Vermerk

Studie zur städtebaulichen Integration der Ortsdurchfahrten im Zuge der L 95, aufgestellt durch die SHP Ingenieure im Auftrage der Stadt Georgsmarienhütte

hier: Radwegführung mit Querungshilfen im Bereich der Hagener Straße (GM-Hütte) und Glückaufstraße (Oesede)

Bezug: Besprechung am 08.12.2015 im GB Osnabrück

Hagener Straße Maßnahmenempfehlungen

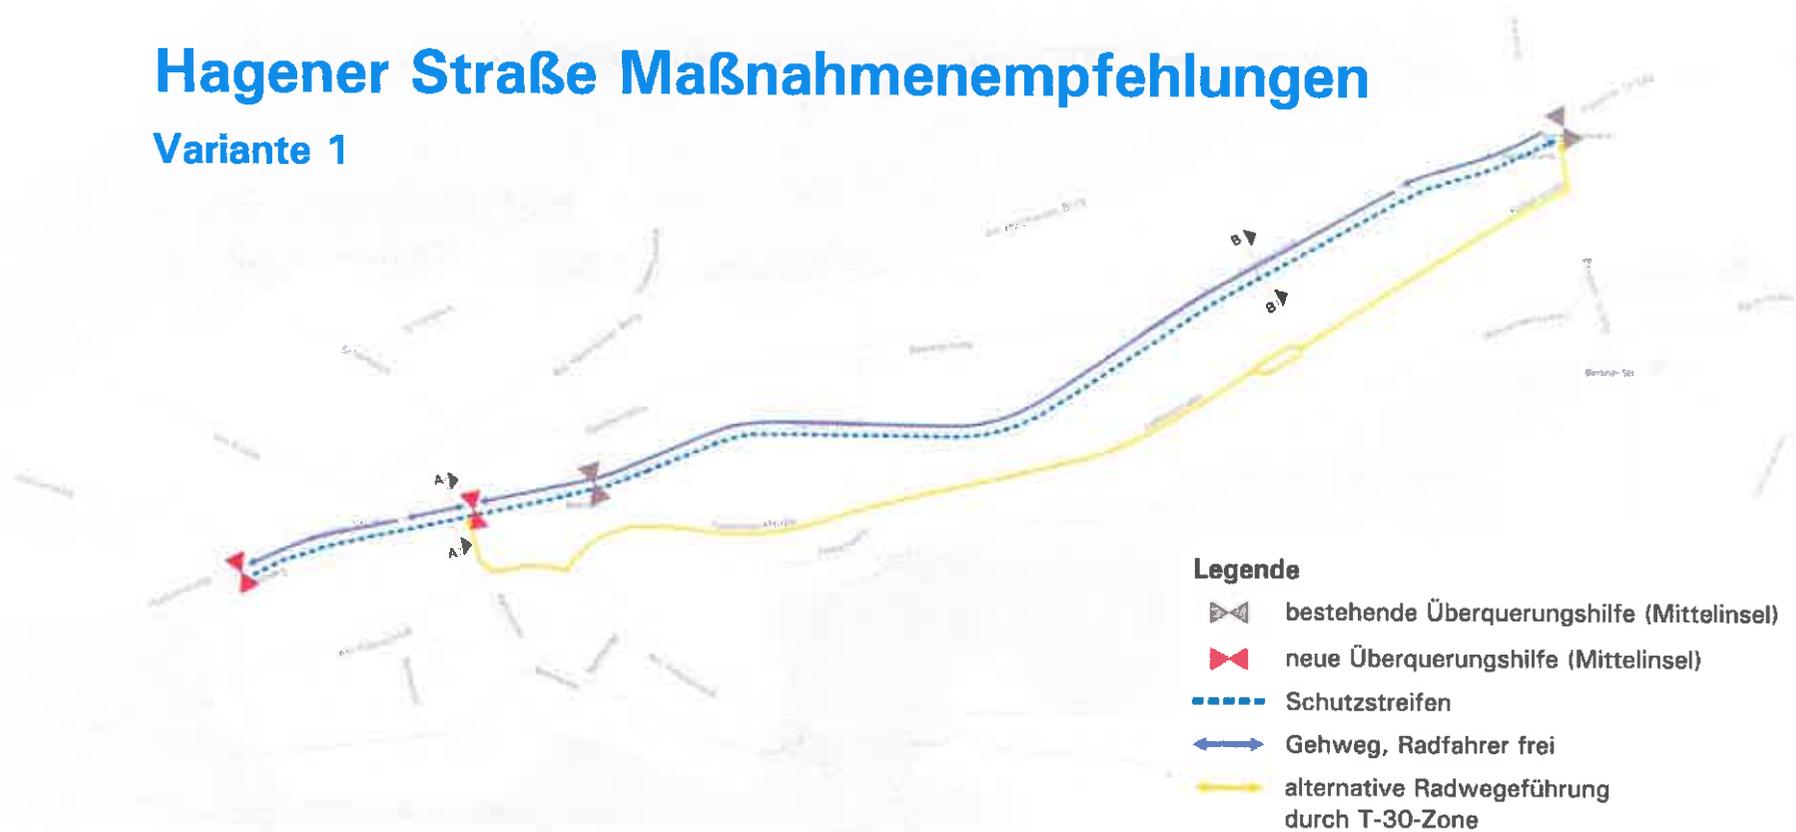
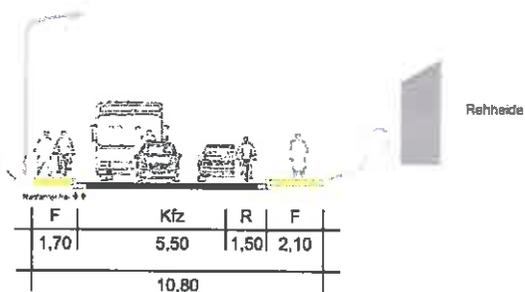
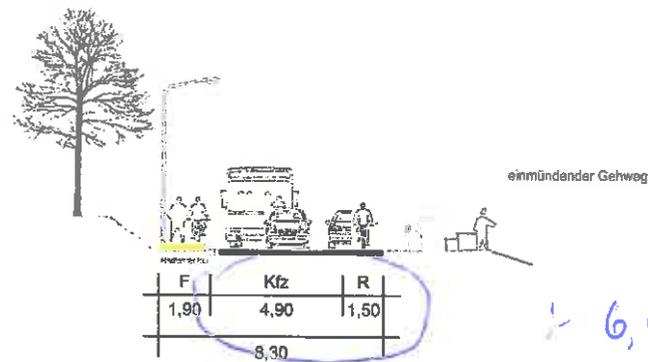
1.1. Schutzstreifen für Radfahrer an der Südseite der L 95

Seitens des GB Osnabrück bestehen keine Bedenken gegen die Anordnung eines Schutzstreifens, wie in der Studie vorgesehen. Die Fahrbahnbreite der L 95 ist hierfür ausreichend.

Die Markierung des Schutzstreifens bedarf einer verkehrsbehördlichen Anordnung durch die Verkehrsbehörde der Stadt GM-Hütte.

1.2. Alternativführung

Die mögliche alternative Radwegführung über die parallel zur Landesstraße 95 verlaufende Falkenstraße sollte ausgeschildert werden, auch wenn der Schutzstreifen für Radfahrer auf der L 95 markiert werden sollte.

Der GB Osnabrück empfiehlt daher, eine entsprechende Beschilderung für die aus südlicher Richtung kommenden Radfahrer so schnell wie möglich anzubringen.

1.3. Querungshilfen

Die vom Ing.-Büro vorgeschlagenen Standorte der Querungshilfen sind nachvollziehbar und wünschenswert. Die Empfehlungen entsprechen den Regelwerken.

Der GB Osnabrück hätte somit keine Bedenken gegen die Anlage von Überquerungshilfen an den vorgeschlagenen Standorten. Für die Anordnung einer LSA alternativ zur Querungshilfe sind die Querungszahlen höchstwahrscheinlich nicht ausreichend.

Aufgrund der vorhandenen Topografie und der ebenfalls vorhandenen Zufahrten am Ortseingang von GM-Hütte ist die Realisierbarkeit der Querungshilfe im Einmündungsbereich "Dahlienweg" in Frage zu stellen. Aus hiesiger Sicht müssten hier kostenaufwändige Stützwände/Gabionen eingesetzt werden, zusätzlich wäre Grunderwerb zu tätigen.

Die Stadt Georgsmarienhütte müsste hierzu einen Detailplan im Maßstab 1 : 250 incl. Topografie und Kataster mit Darstellung der geplanten Überquerungshilfe erarbeiten lassen. Erst dann kann über den Bau der Überquerungshilfe entschieden werden.

Alternativ hierzu empfiehlt der GB Osnabrück eine Markierung auf der Fahrbahn gem. Bild 81, S. 74 der ERA 2010.

Sinngemäß gilt das vorab Gesagte für den vorgeschlagenen Standort der 2. Überquerungshilfe.

Variante 2

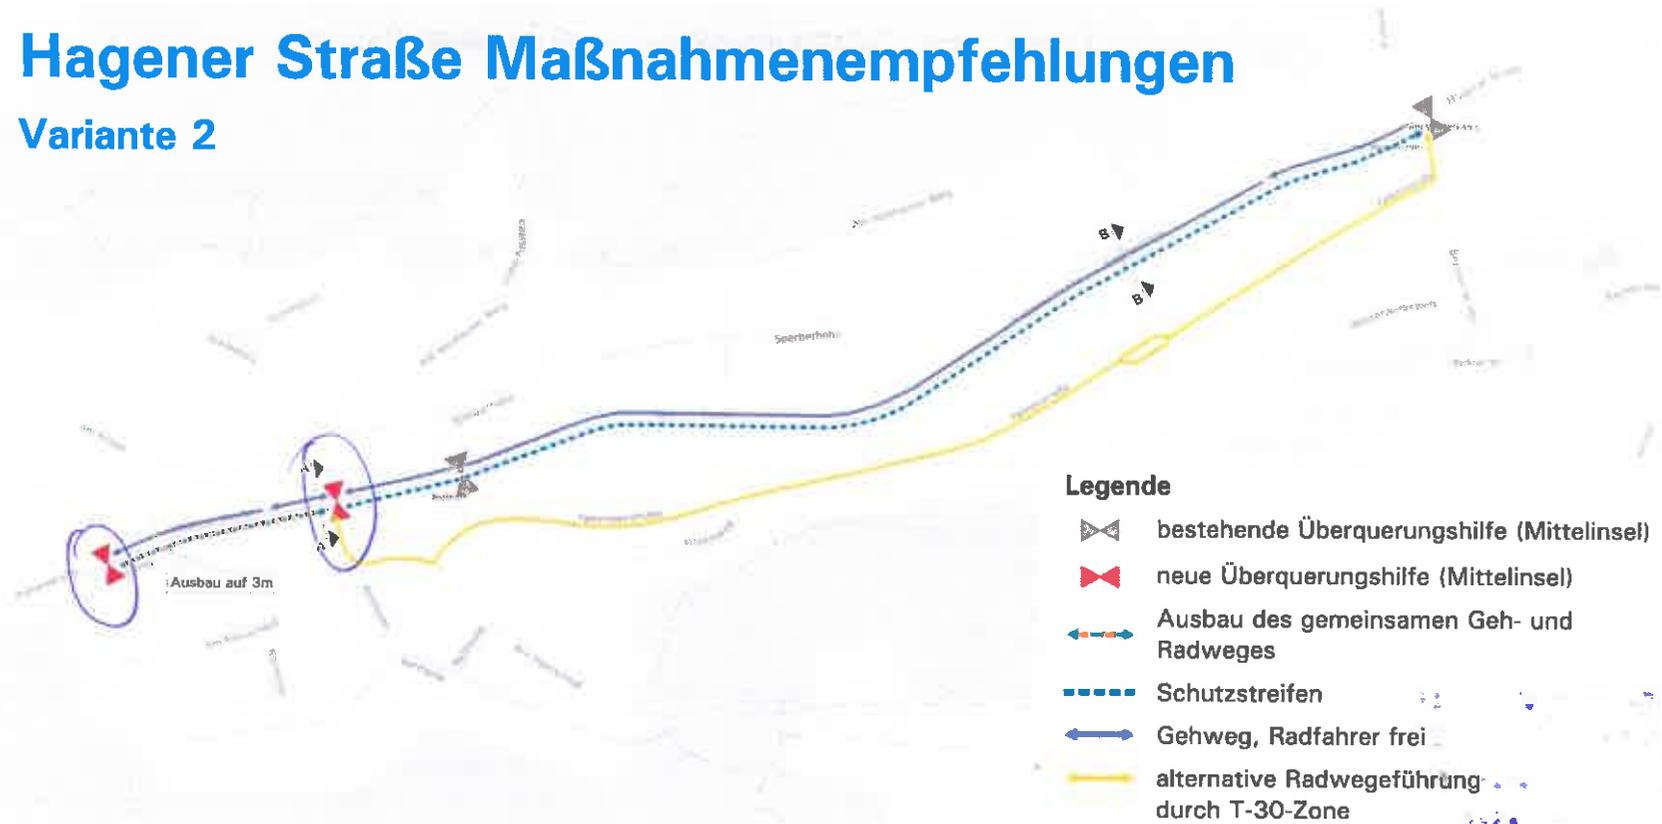
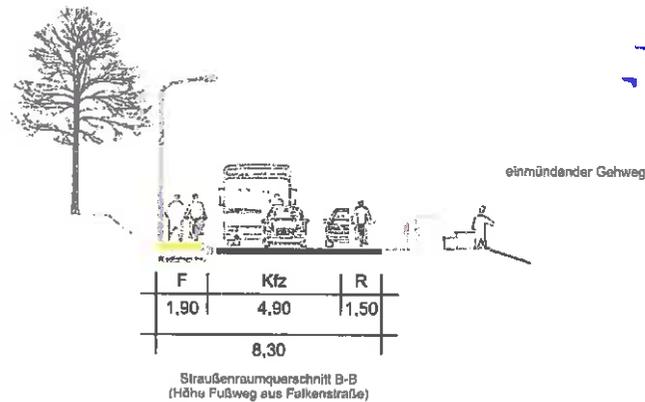
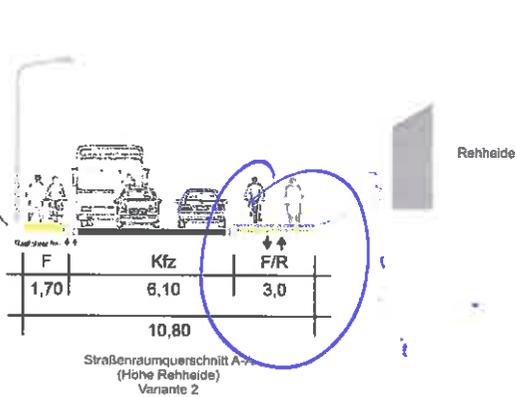
1.4. *Geh-Radwegverbreiterung an der Südseite der L 95 gem. Vorschlag des Ing.-Büros, S. 10, Variante 2*

Eine Reduzierung der Fahrbahn auf 6,10 m Breite kann nur punktuell auf einem kurzem Streckenabschnitt erfolgen.

Die Maßnahme müsste zu 100 % von der Stadt GM-Hütte finanziert werden. Auch hierfür bedarf es der Vorlage von entsprechenden Ausführungsplänen beim GB Osnabrück.

Glückaufstraße Maßnahmenempfehlungen

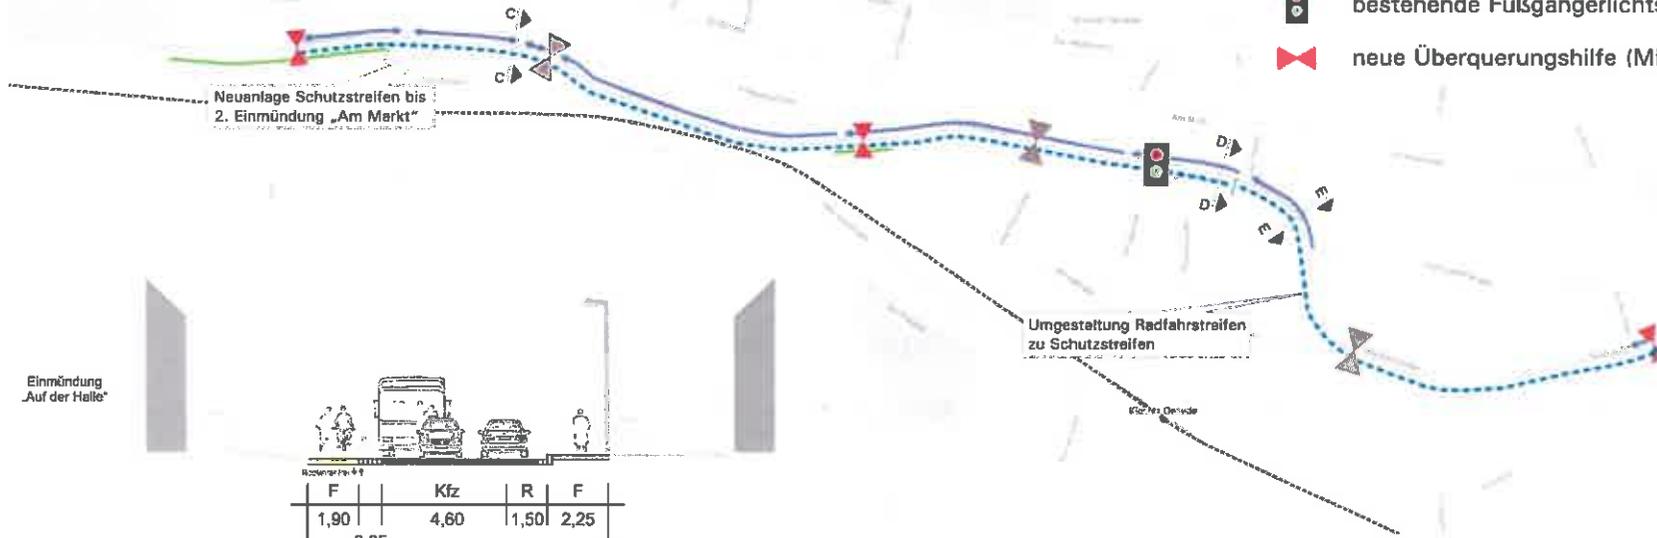
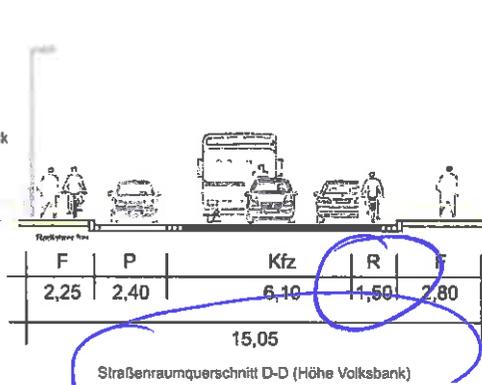
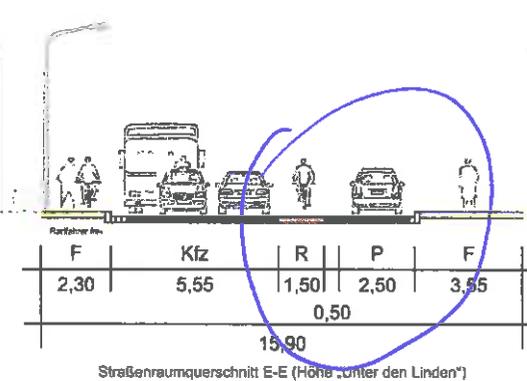
2.1. *Anlage/Markierung eines Schutzstreifens an der Südseite der L 95*

Der GB Osnabrück sieht keinen Bedarf für die Anlage eines Schutzstreifens vom westlichen Ortseingang Kloster-Oesedes bis zur Einmündung "Im Tiefen Siek". Der an der Nordseite der L 95 verlaufende Geh-/Radweg ist aus hiesiger Sicht ausreichend breit dimensioniert, um weiterhin in beiden Fahrtrichtungen benutzungspflichtig beschildert zu bleiben. Dabei ist zu berücksichtigen, dass sich zwischen den Einmündungen "Im Kohlsiek" und "Im Tiefen Siek" keinerlei Bebauung an der Südseite der L 95 befindet und diese den Charakter einer Straße außerorts aufweist.

Im weiteren Verlauf der L 95 sollte der Schutzstreifen an der Landesstraße gem. Empfehlungen des Ing.-Büros angebracht werden.

2.2. *Überquerungshilfen*

Die Anordnung einer Überquerungshilfe am westlichen Ortseingang von Kloster-Oesede wird aus vorgenannten Gründen für entbehrlich gehalten, zumal in einem kurzen Abstand bereits eine vorhandene Überquerungshilfe besteht.

Auch hier wird darauf hingewiesen, dass aufgrund der vorhandenen Topografie und der Zufahrten der Bau einer Querungshilfe ohnehin sehr schwierig sein wird.

Wenn machbar, sollte der Bau einer Überquerungshilfe im Bereich der Einmündung "Im Tiefen Siek" ermöglicht werden. Die Stadt GM-Hütte wird hierzu einen Lageplan im M 1 : 250 erstellen lassen. Dabei soll der geplante Bau eines Altenheimes gegenüberliegend der Einmündung "Im Tiefen Siek" berücksichtigt bzw. mit in die Planung eingebunden werden. Herr Telkamp wird hierzu Kontakt mit den Architekten und der Hochbauabteilung der Stadt GM-Hütte aufnehmen.

Sollte die Überquerungshilfe hier nicht realisierbar sein, so wird eine Markierung gem. Bild 81 der ERA und zusätzliche Markierung eines Fußgängerüberweges (Zebrastrifen) seitens des GB Osnabrück vorgeschlagen.

Auch die 3. Überquerungshilfe am östlichen Ortseingang von Kloster Oesede wird nicht ohne weiteres, d. h. nicht ohne Eingriff in die Böschungen und ggf. zusätzlichen Grunderwerb realisierbar sein. Falls die Umsetzung gewünscht wird, hat die Stadt GM-Hütte hierfür einen Detailplan aufzustellen

2.3. Umwandlung des vorhandenen Radfahrstreifens in einen Schutzstreifen für Radfahrer

Hiergegen bestehen seitens des GB Osnabrück keine grundsätzlichen Bedenken. Die vom Ing.-Büro vorgeschlagenen Maßnahmen entsprechen dem Regelwerk.

Von hier aus wird vorgeschlagen, zusätzlich zu der Markierung des Schutzstreifens das Schild "Halteverbot" anzuordnen, da offensichtlich schon heute im zentralen Ortsbereich an der Südseite der L 95 ein Parkdruck vorhanden ist.
